Sikkerhedsmeddelelse RadiForce RX360 og GX560 Visning af unormalt billede

Sikkerhedsmeddelelse (FSN)

RadiForce GX560 og RX360 Visning af unormalt billede

Sort prik

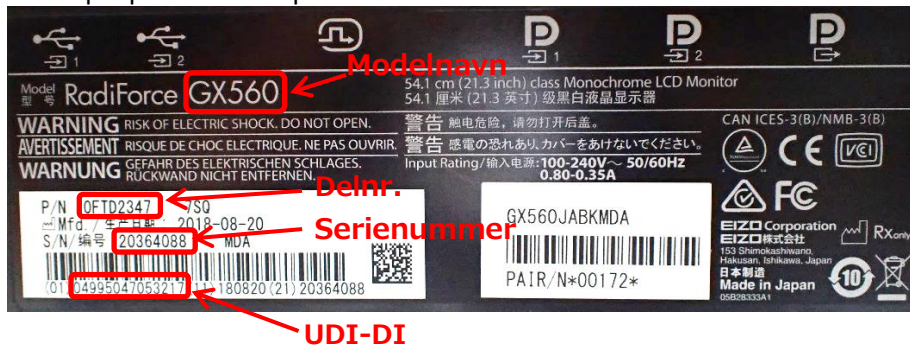
¹ Skærme med en sort prik på navneskiltet er ikke berørt af dette problem (se nedenfor)
